ART de projeto, orçamento e fiscalização da obra de Melhoria de Estrada Vicinal no Município de Pau D'Arco, conforme convenio MDR 917265/2021 OPERAÇÃO 1076656-85, com a implantação de três linhas de bueiro de concreto celular na vicinal Palhada.

OFÍCIO Nº. 65/2022 – DPC / PMPD

Assunto: Resposta ao ofício CE REGOV/MB 359/2022 – Contrato de Repasse MDR 917265/2021 OPERAÇÃO 1076656-85

ESPECIFICAÇÃO: MAPA DE LOCALIZAÇÃO
VICINAL PALHADA

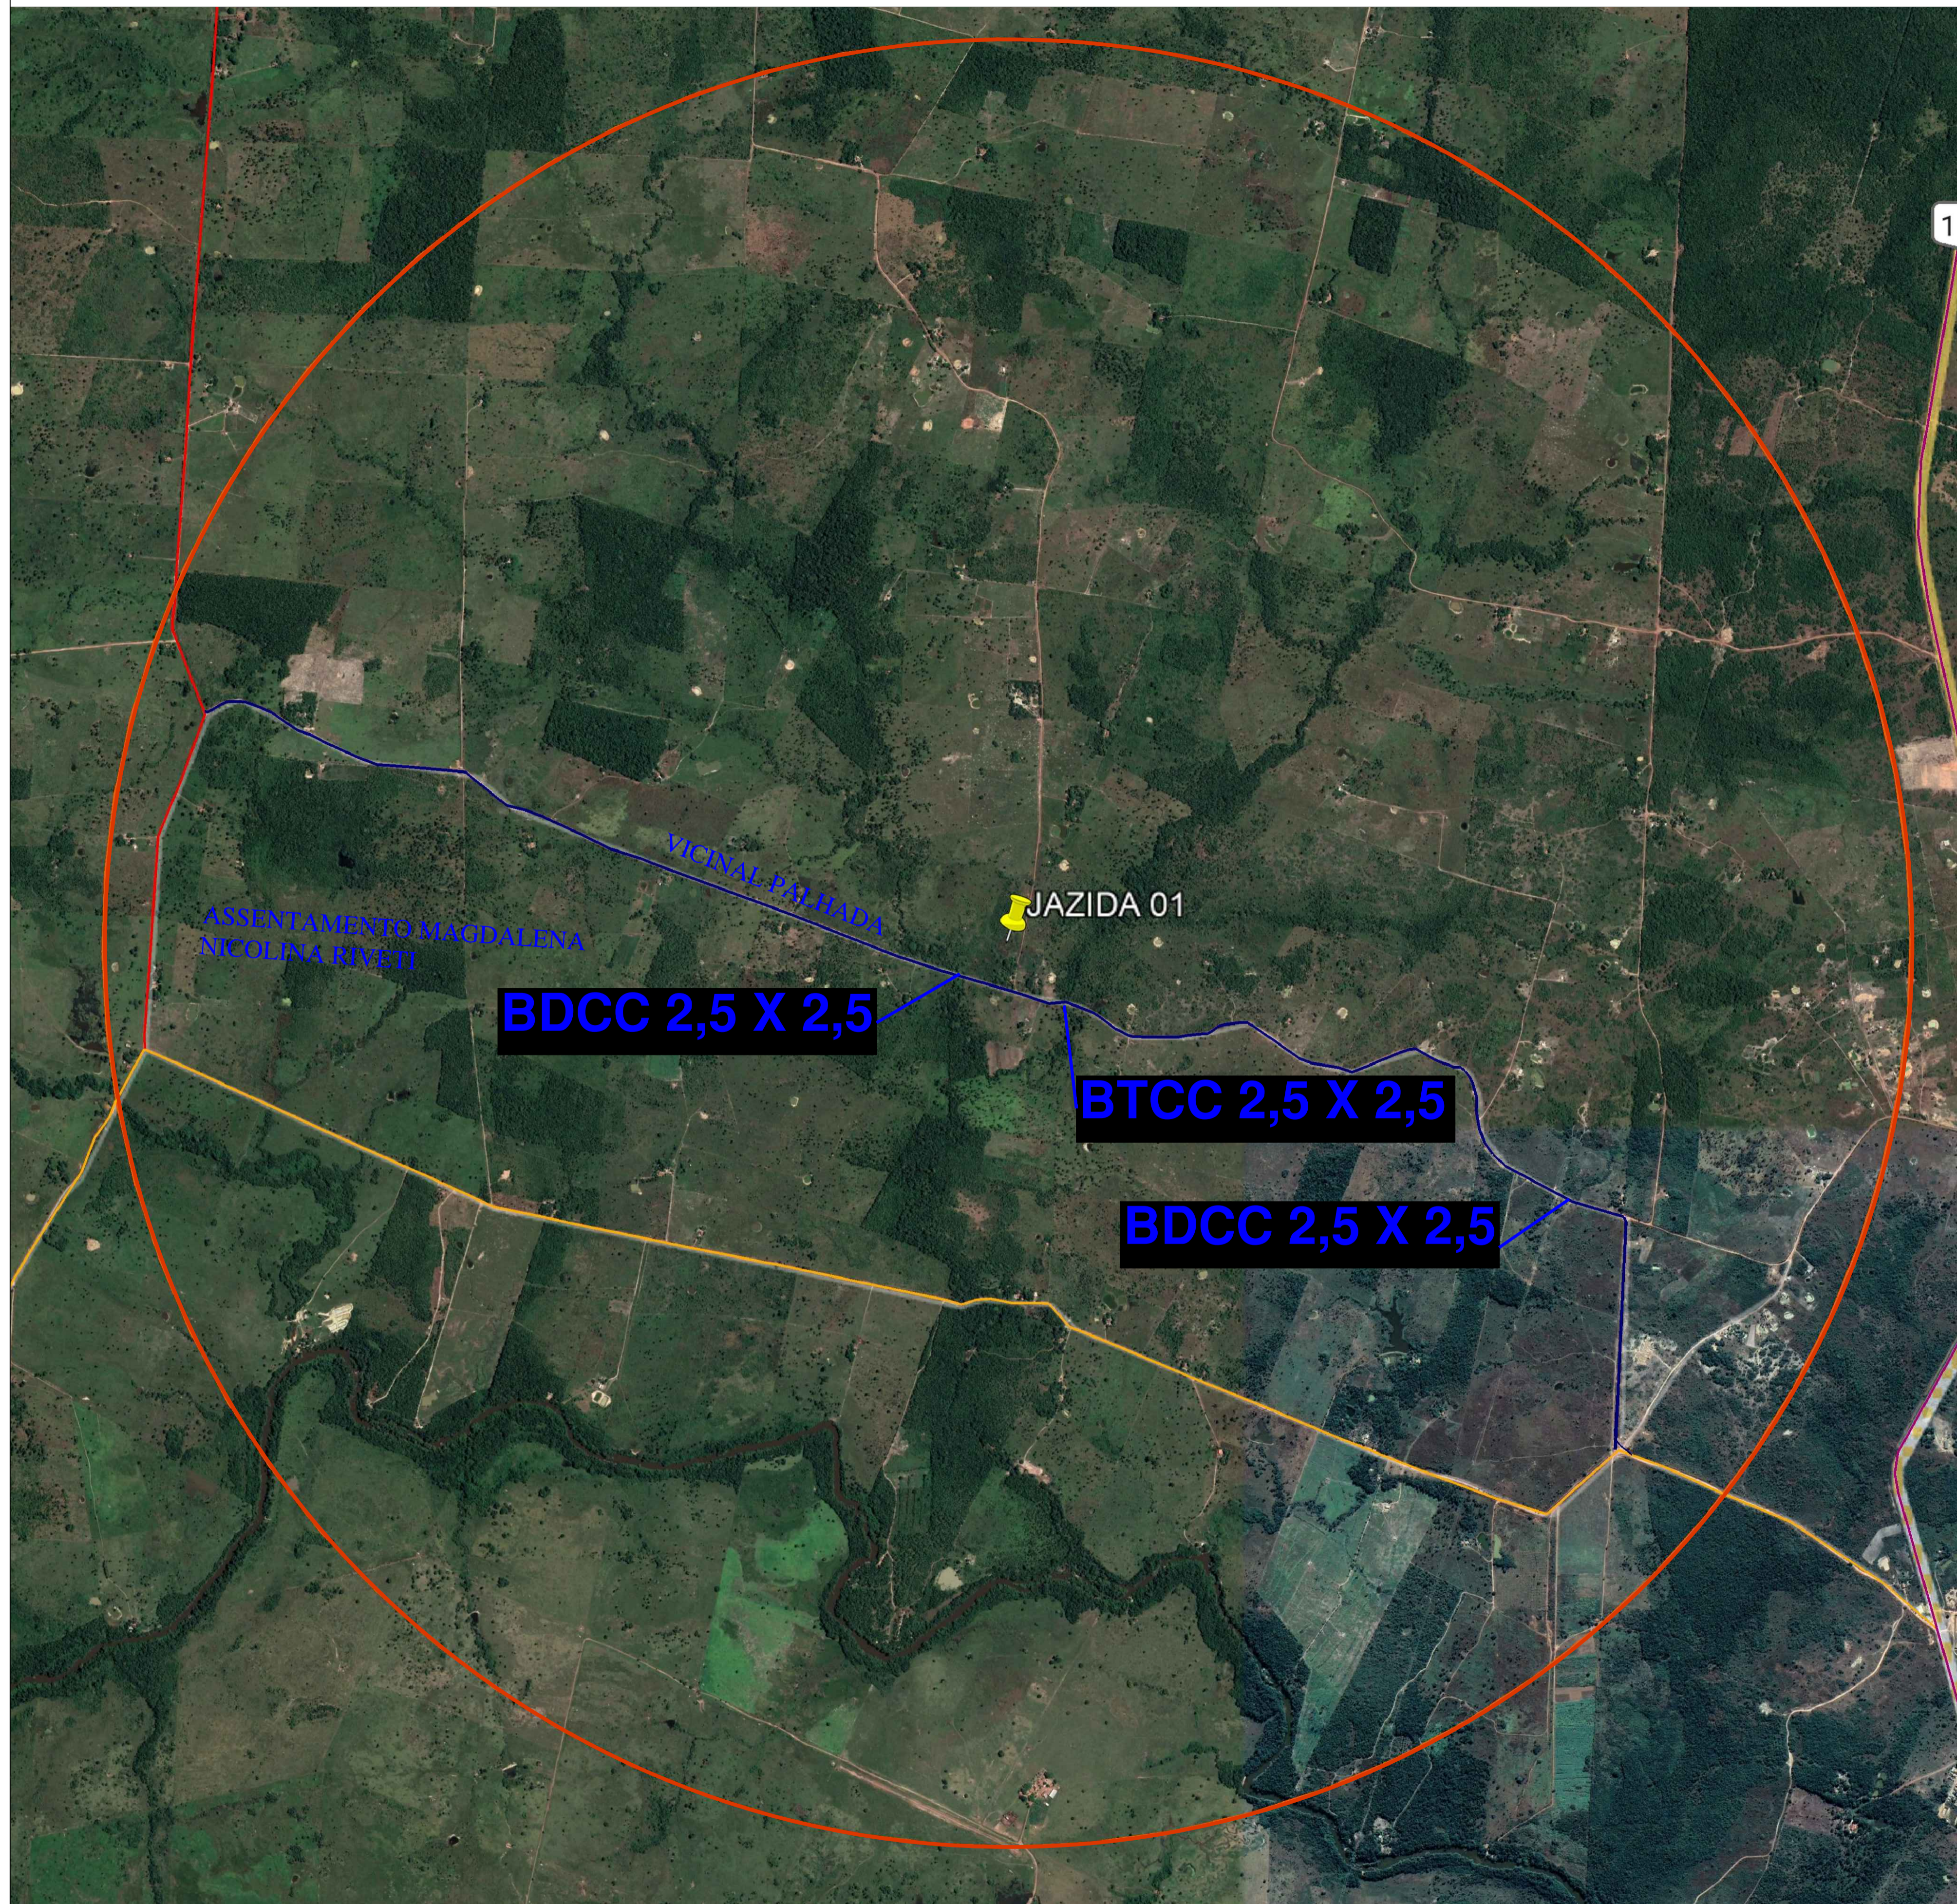
2.1.1 – “O Desenho ou Planta deve sinalizar com cores apenas o trecho da vicinal 07 que será objeto da intervenção. Existe outros trechos sinalizados na mesma cor, o que causa confusão. Também deve ser apresentado um mapa que demonstre a localização da intervenção em relação à sede do município”. A prancha 1/3 apresenta localização, detalhamento e coordenadas geográficas, transposição de talwegues, seções transversais, espessura do revestimento foi retificada de modo a tender a solicitação feita pelo analista.
